## **CIRCULAR ACLARATORIA N°9**

Por medio de la presente, y en referencia a la Licitación Pública N° 01/25 "**Provisión, construcción, montaje y puesta en marcha, bajo modalidad llave en mano de un parque solar fotovoltaico de 4,6 MWp y mantenimiento por 60 días, en el predio de la Central Oscar Smith**", se notifica la siguiente Circular Aclaratoria, en respuesta a las consultas efectuadas hasta el momento por los invitados a participar:

## 5) Anexo 2

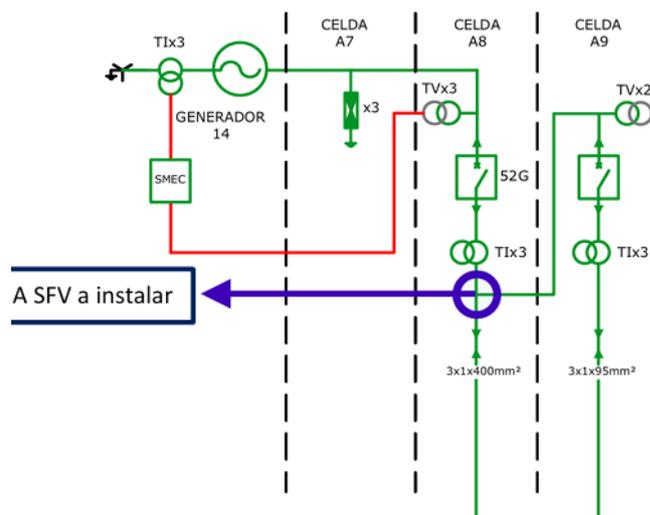
Indica que el "Oferente debe suministrar Memoria de cálculo de cables", pero para realizar el cálculo de cables se debe tener los valores de resistencia térmica y eléctrica del suelo, las cuales no se encuentran en la información suministrada.

Confirmar si es correcto que se debe entregar la memoria de cálculo de cables en la oferta.

En caso afirmativo, se solicita suministrar los estudios de suelo correspondientes para poder hacer el cálculo

**Respuesta:** Ver Anexo II – Documentación a Presentar por el Oferente en la Circular modificatoria N° 3 de dicho anexo.
